Souhrnné vyjádření

k žádosti o připomínky k dokumentaci ve fázi DUSP „**Doplnění závor na přejezdu P1924 v km 10,272 trati Louny - Rakovník**“.

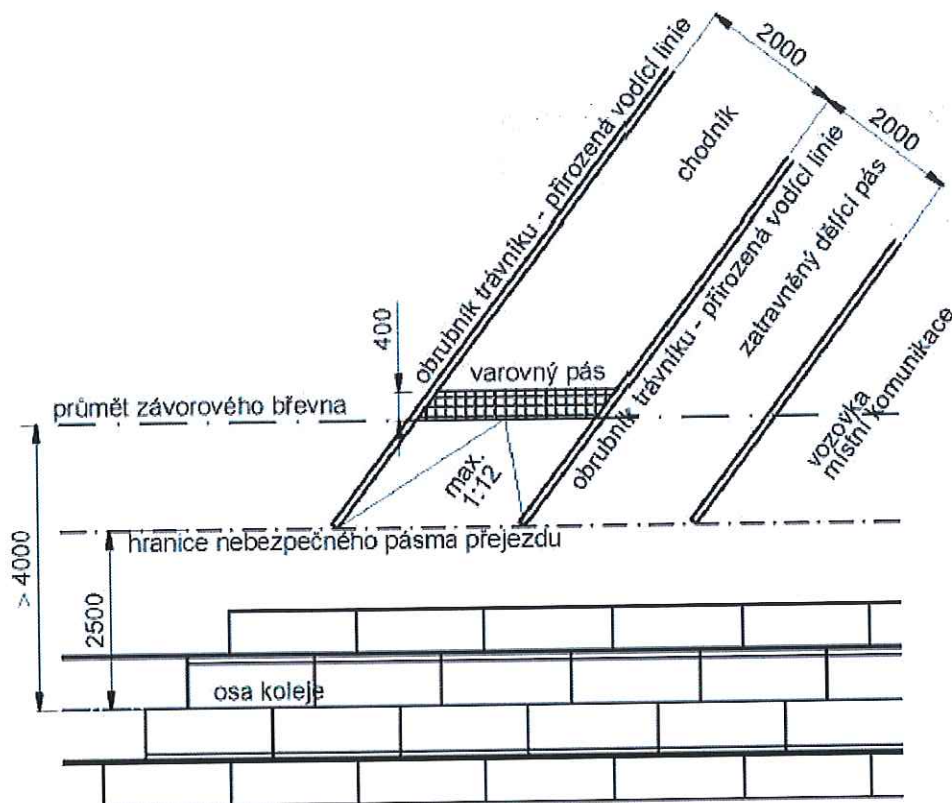
Zakreslení signálních pásů pro nevidomé... v situaci je zakresleno v rozporu s novelizovanou normou. Musí být v souladu s normou ČSN 73 6380 (platnost od 1.7.2020), viz. obrázek níže. (současný stav nezúženého chodníku je pro chodce bezpečnější a nesměruje ho k vozovce)
